**Avis délibéré de la mission régionale d'autorité environnementale  
Auvergne-Rhône-Alpes relatif au projet d'exploiter une usine  
d'enrobage présenté par la société Enrobés Lyon Est (E.L.E) sur  
la commune de Saint-Bonnet-de-Mure (69)**

**Avis n° 2020-ARA-AP-1063**

Figure 2 : Schéma des diverses installations du site : source, dossier.

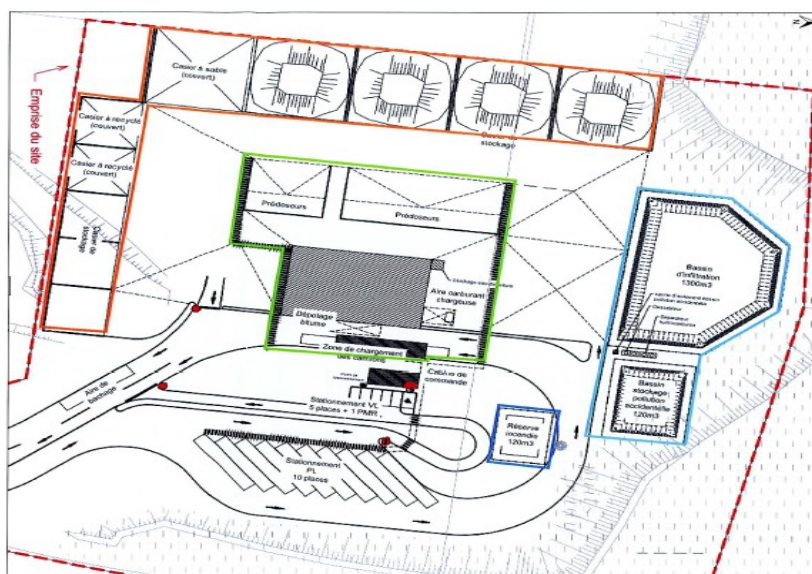
L'usine d'enrobage, les voiries, et les zones à « risques potentielles » (qui ne sont pas précisées) seront sur des aires étanches. En fonctionnement normal, les eaux pluviales recueillies passeront par un dessableur, puis un séparateur d'hydrocarbure (non encore dimensionné) avant de parvenir à un bassin d'infiltration (surface infiltrante de 900 m<sup>2</sup> pour une capacité de stockage de 1 300 m<sup>3</sup>). Sur le principe, le dispositif retenu n'appelle pas de remarque. Sur le plan topographique au 1/750<sup>e</sup> (Cf. document n°7 du dossier), il n'apparaît pas que l'aire étanche soit entourée d'une bordure. Il est nécessaire de réduire les risques d'écoulements en dehors de cette aire notamment au droit des bassins et entre la voirie et l'aire en grave non traitée située à l'est de la zone de chargement.

**L'Autorité environnementale recommande de démontrer le fonctionnement de l'aire étanche afin d'éviter la circulation de flux en dehors du réseau de traitement des eaux.**

En cas d'accident, il est prévu un bassin de stockage des pollutions accidentelles d'une capacité de 120 m<sup>3</sup> (correspondant à la capacité de la réserve incendie, elle-même dimensionnée à deux heures de lutte à 60 m<sup>3</sup>/h). Cette capacité est, selon le dossier, augmentée de diverses capacités de stockage complémentaires : sous le parc à liant pour 200 m<sup>3</sup> (mais placée à l'abri des eaux pluviales), au niveau de l'aire de dépotage du bitume (25 m<sup>3</sup>) et enfin sous la cuve de gazole non routier (capacité non exposée). Cependant, le dossier, au-delà de la présentation des réseaux n'explique pas comment les différents volumes peuvent concrètement être mobilisés de façon successive et complémentaire en cas de sinistre.

**L'Autorité environnementale recommande de compléter le dossier soit par une présentation des dispositifs techniques crédibles en cas de sinistre permettant soit de mobiliser les volumes complémentaires, soit, d'augmenter le volume du bassin de stockage qui, en l'état actuel, n'est dimensionné que pour les seules eaux d'extinctions d'incendie, hors autres éventuels effluents/matières générés par l'incendie lui-même.**
